Dato: 16.03.2017
Vår ref.: 2017/198-6
Saksbehandlar: jannor
Dykkar ref.: «REF»

Søknad om løyve til 7 småkraftverk i Voss kommune. Melding om vedtak.

Søknad om løyve til 7 småkraftverk i Voss kommune. Fråsegn.

Fig. 6 Tiltaksområdet med avgrensa naturtyper og raudlisteførekomstar for planlagt Storagroe kraftverk.

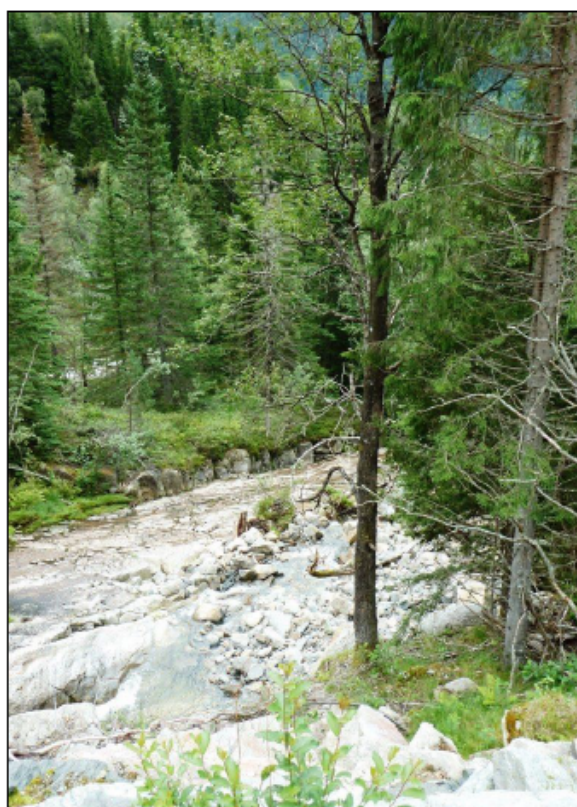
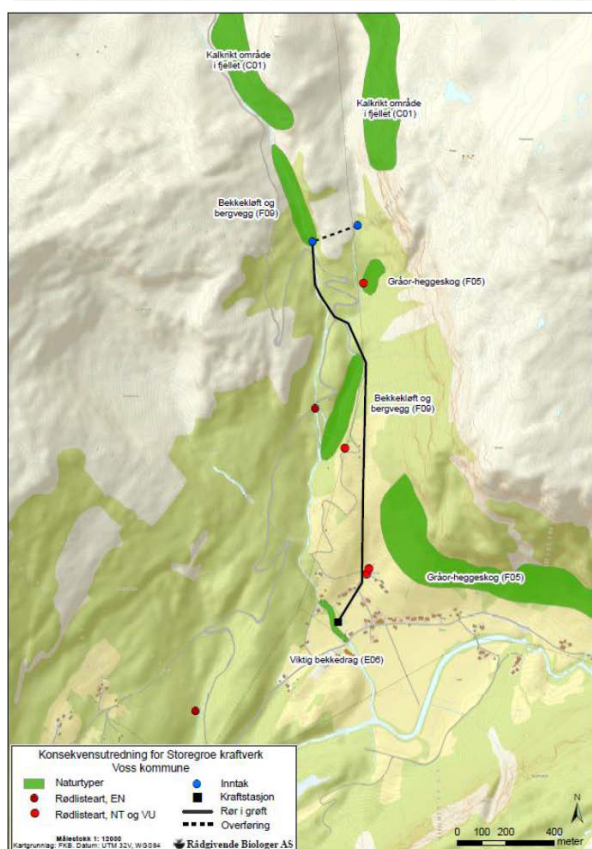
Fossefiltlav er «sterkt trua» og fell inn under denne retningslina. Under tvil meiner likevel fylkesrådmannen at det avbøtande tiltaket som er planlagt for å sikra eit fuktig miljø, dvs. tersklar og kunstig sprutsone ved ospa, er tilstrekkeleg til å rå til konsesjon.

Fire raudlista artar er identifiserte i tiltaksområdet: Alm (sårbar), ask (sårbar), skorpefylltav (nær trua) og fossefylltav (sterkt trua) som vart identifisert på ei enkeltstående osp langs elva. Det er planlagt å laga tersklar og kunstig sprutsone ved denne ospa for å sikra eit fuktig miljø slik fossefylltav krev.

Fig. 10 Det er avgrensa fire naturtypar innanfor influensområdet.

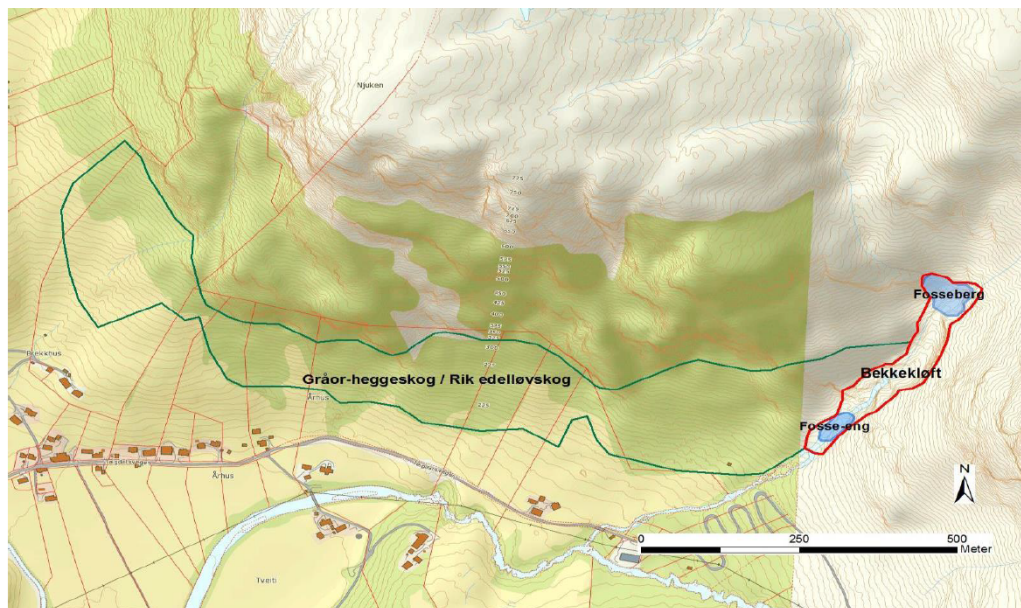
Slik fylkesrådmannen vurderer det, kjem tiltaket sannsynlegvis ikkje i konflikt med «kritisk truga» eller «sterkt truga» artar eller naturtypar Noreg har eit internasjonalt ansvar for. For å unngå konflikter med naturtypen rik edellauvskog, må tiltakshavar i samsvar med småkraftplanen si retningsline R5.1b i størst mogleg grad unngå inngrep i skogen i nedre del av tiltaket, dvs. langs nedgraven rørtrasé. For fossefall må oppsetting av reirkassar vurderast der trygge reirplassar forsvinn, og det må i anleggsperioden gjerast tilpassingar for eventuelle hekkande sårbare rovfugl i bergveggen under Nukjen slik at det ikkje blir anleggsarbeid i hekketida.

Fig. 19 Fossefall og foss-eng ved Togrovi (øvre), sjå fig. 17.

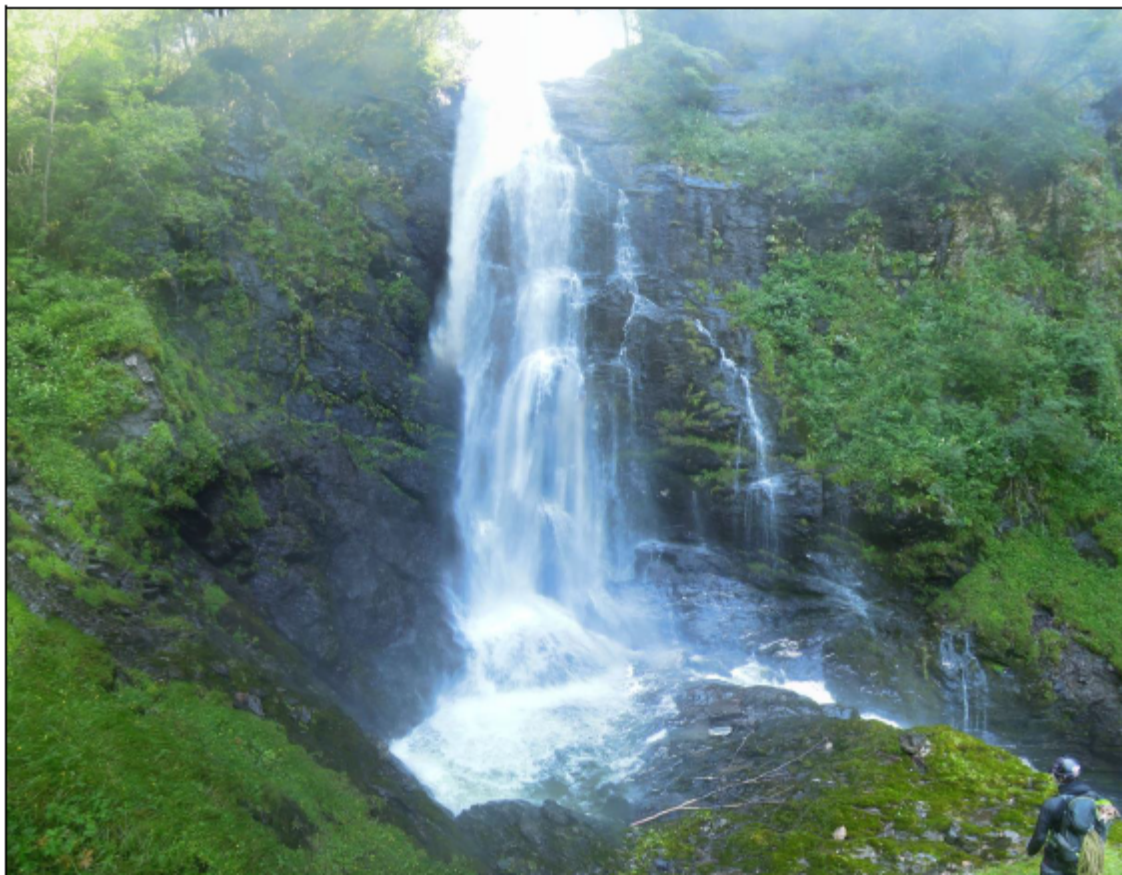
Det er registrert fossefall og vintererle i influensområdet. For artene vil fylkesrådmannen be om at retningslinene i småkraftplanen blir lagt til grunn (R5.2):

Fig. 20 Oversikt over naturtyper. Bekkekløft (grøn) og foss-eng (blå). Den svarte lina med kraftverk nedst er feil teikna inn og skal ikkje vera med på kartutsnittet.
Fisk

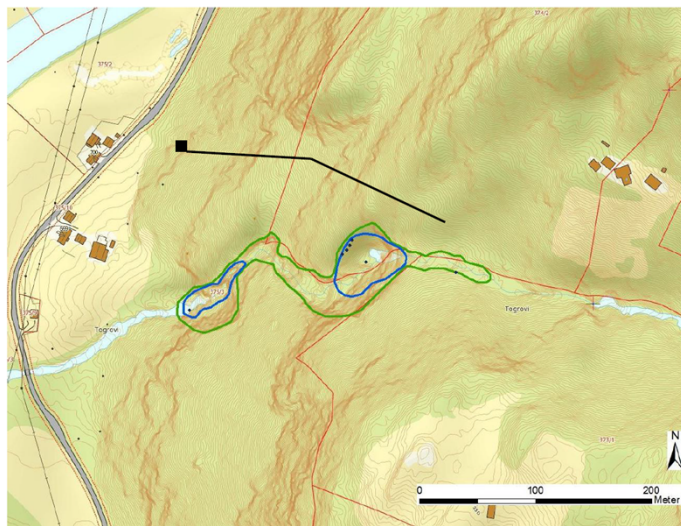
På grunn av relativt stor uvisse knytt til omfang og konsekvens for naturtypene bekkekløft og fosse-eng og raudlista artar knytt til desse naturtypene, er det fylkesrådmannen si vurdering at kunnskapsgrunnlaget ikkje er tilfredsstillande og såleis i strid med småkraftplanen sitt krav om at «i område der utbygging kan føra med seg skade på arts- og naturtypar av stor verdi eller område med potensial for slik, skal dette kartleggjast» (R11.5). Et slikt krav er òg i samsvar med kunnskapskravet i naturmangfaldlova (§ 8). Før eventuelt konsesjon vert gjeve, vil fylkesrådmannen difor stilla krav om ei grundigare kartlegging av naturtypene bekkekløft og fosse-eng både i tiltaks- og influensområdet. For influensområdet gjeld det også dei tilstøytande 200 m i Teinegrovi.

På grunn av manglande kunnskapsgrunnlag og uvisse knytt til konsekvensar for naturtypene bekkekløft og foss-eng, leveområde for villrein og leveområde for andefuglar og vintererle, meiner fylkesrådmannen konfliktpotensialet for temaet biologisk mangfald er høgt. Fylkesrådmannen er dessutan kritisk til at det ikkje er gjort eigne konsekvensvurderingar for Husagrovi og kryssande tilkoplingsline over Teigdalselvi.

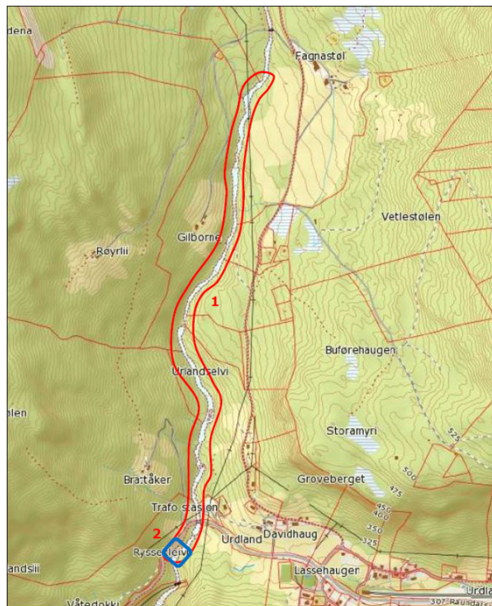
For fossefall må eigne reirkassar vurderast der trygge reirplassar forsvinn, jfr. R5.3 i småkraftplanen.

Fig. 29 Dagens anlegg (til høgre) skal rustast opp som vist på kartet til venstre. I verna vassdrag kan konsesjon for kraftverk opp til 1 MW og opprusting av eksisterande anlegg vurderast om tiltaket ikkje

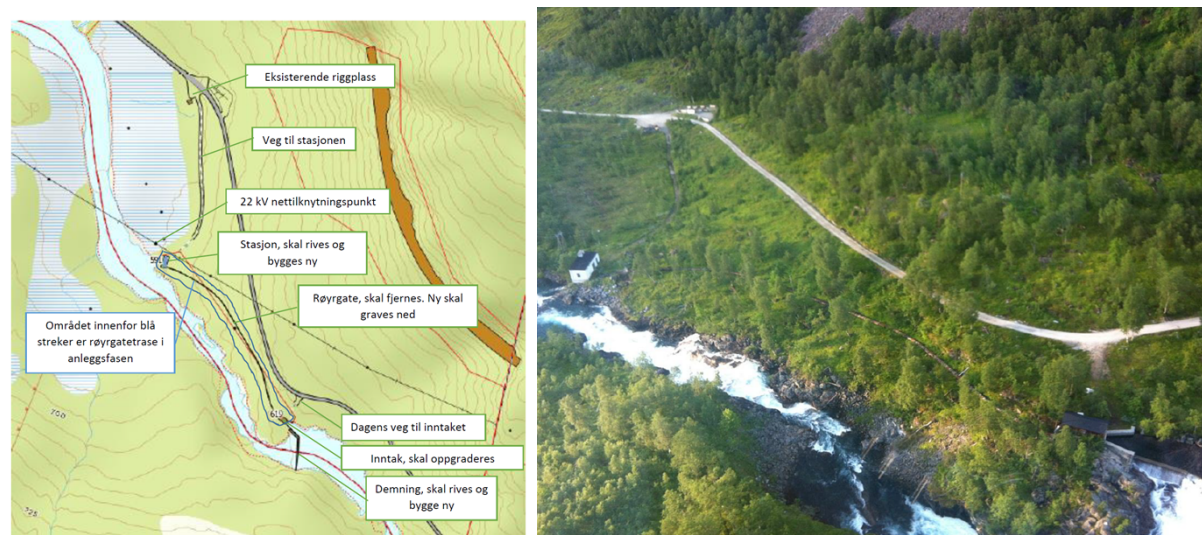
svekker verneverdiane i området (Fylkesdelplan for små vasskraftverk i Hordaland). Fylkesrådmannen vurderer opprustinga i Kleivelvi å vera innanfor retningslinene i fylkesdelplanen.

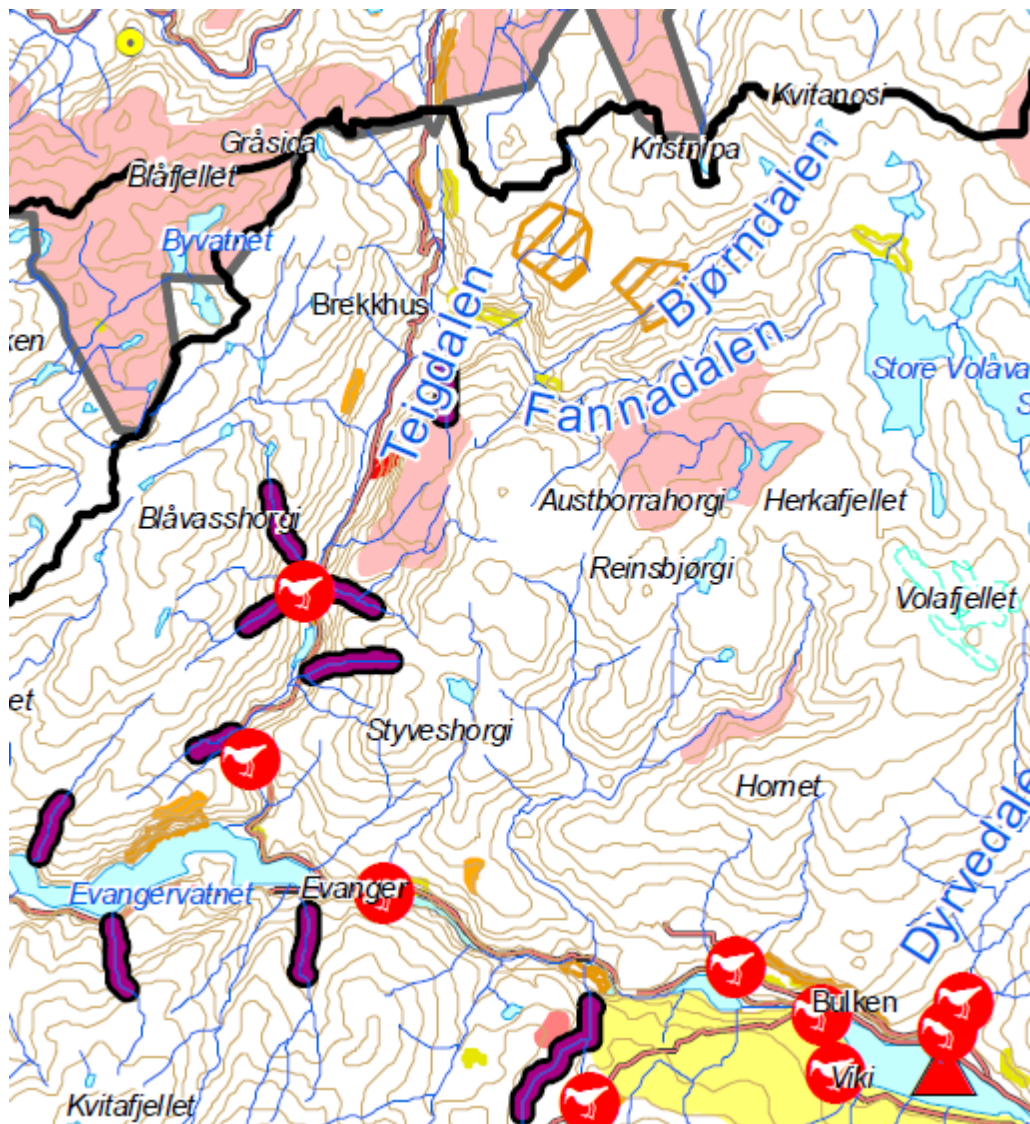
nok. Det gjeld i sær bekkekløfta i Togrovi som saman med to potensielle bekkekløfter (Kvernhusgrova og Illegjelet) på andre sida av dalen for Togrovi, dannar eit triangel ned mot Teigdalselvi like nord for Mæstadvatnet. På sørsida av Mæstadvatnet og litt lenger nede i dalen er det i tillegg registrert to andre potensielle elvekløfter, Kvanngjelet og Forvorgrova. Saman med endå ein potensiell bekkekløft lenger nord i dalen (Storegjelet) og dei som er registrerte i dei fire kraftprosjekta, er det innanfor eit lengdesnitt på om lag 10 km i luftline, ni registrerte bekkekløfter, delvis dårleg kartlagde.
